Mission régionale d'autorité environnementale
CENTRE - VAL DE LOIRE

Avis délibéré sur la

**Demande d'Autorisation Environnementale pour le projet de
parc éolien du Moulin de la Butte sur les communes de
Trancrainville (28) et Janville-en-Beauce (28)**

N°MRAe CVL-2026-
17656 A P

Carte de synthèse des impacts à l'échelle de l'aire d'étude éloignée (Source : étude d'impact, p. 321)

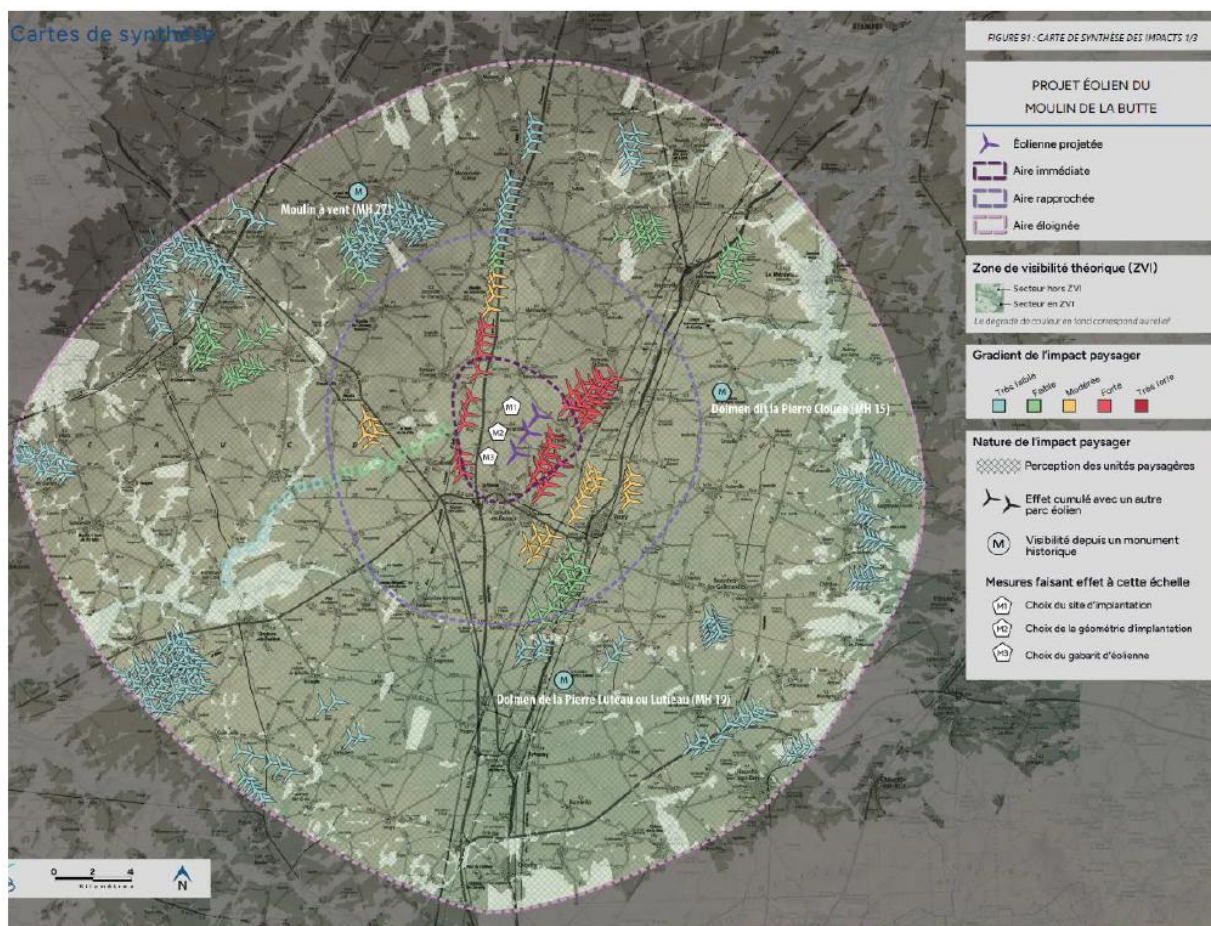
Le porteur de projet met en évidence des sensibilités pour certains monuments historiques et sites protégés¹, mais considère l'impact paysager du projet de parc éolien comme nul à faible.

Les photomontages et l'analyse des impacts paysagers du projet mettent en évidence une modification significative du paysage depuis les bourgs de Trancrainville et Neuvy-en-Beauce et les hameaux de Melleray, Hérouville et Marolles. Pour ces secteurs, la plantation de haies, d'arbres à hautes tiges ou d'arbres fruitiers est proposée afin d'atténuer l'impact visuel du parc. Le dossier indique par ailleurs que les riverains vivant à moins de 2 km du projet pourront également faire une demande pour en bénéficier (mesure M5, étude d'impact p. 318). L'efficacité de ces mesures de plantation reste toutefois difficilement appréciable au regard des éléments fournis dans le dossier.

L'autorité environnementale note que le ressenti des populations sera un accroissement de l'effet de saturation visuelle compte tenu de la densité éolienne déjà importante.

Localisation du projet éolien et des points de mesures acoustiques réalisées
(Source : dossier de demande d'autorisation, Etude acoustique p.20)

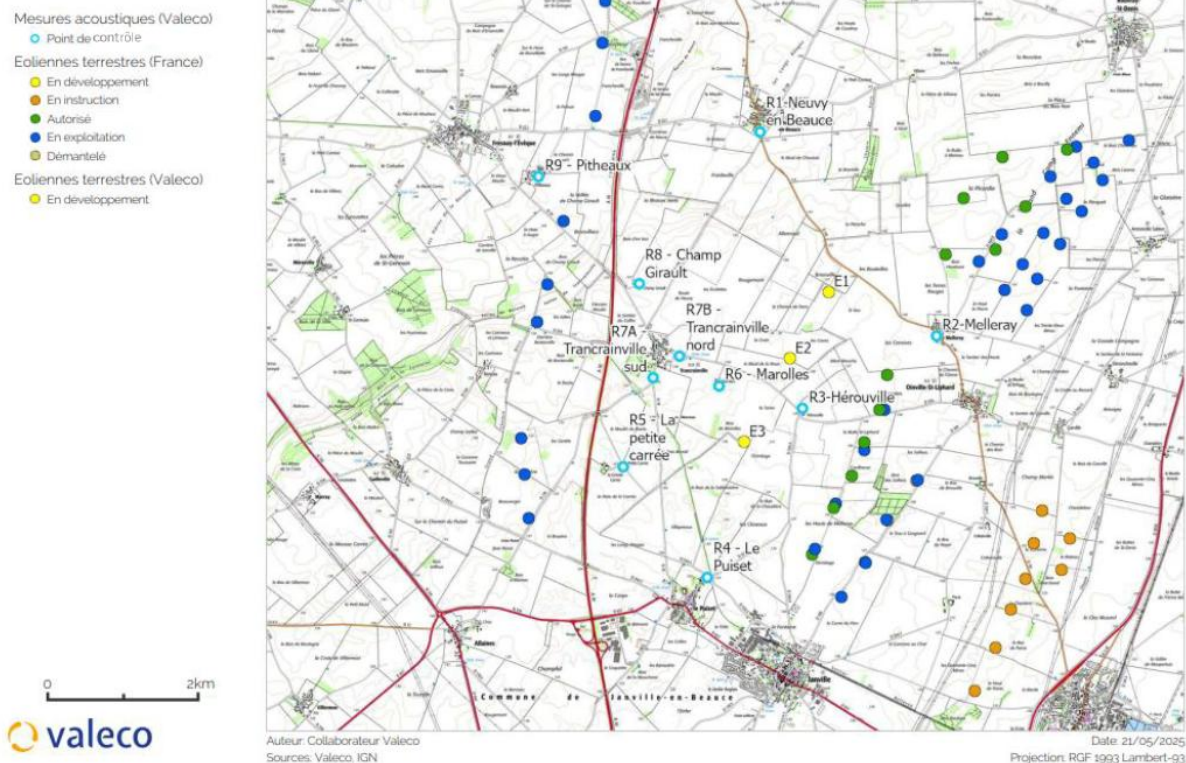
De nombreux parcs éoliens (présence de 10 parcs dans un rayon de 5 km) sont situés à proximité de la ZIP. Le plus proche est situé à environ 1 km de celui-ci. La contribution sonore de ces parcs est prise en compte dans les calculs prévisionnels de l'impact acoustique du projet. Le porteur de projet conclut à l'absence d'impact cumulé compte tenu de la mise en place d'un plan de bridage.

Sur la base de la campagne de mesures menée pour l'état initial et de la modélisation acoustique réalisée, l'étude d'impact met en évidence un risque de dépassement des critères réglementaires sur certaines zones et en présence de certaines conditions de vent en période de soirée et de nuit. Le porteur de projet a donc prévu la mise en place d'un plan de bridage pour certaines vitesses de vent afin de respecter la réglementation en termes d'émergence.

L'autorité environnementale recommande de bien procéder à la vérification des ambiances sonores, après un fonctionnement significatif et d'ajuster les paramètres du bridage en conséquence sans remettre en cause les paramètres nécessaires à la protection de l'avifaune et des chiroptères.
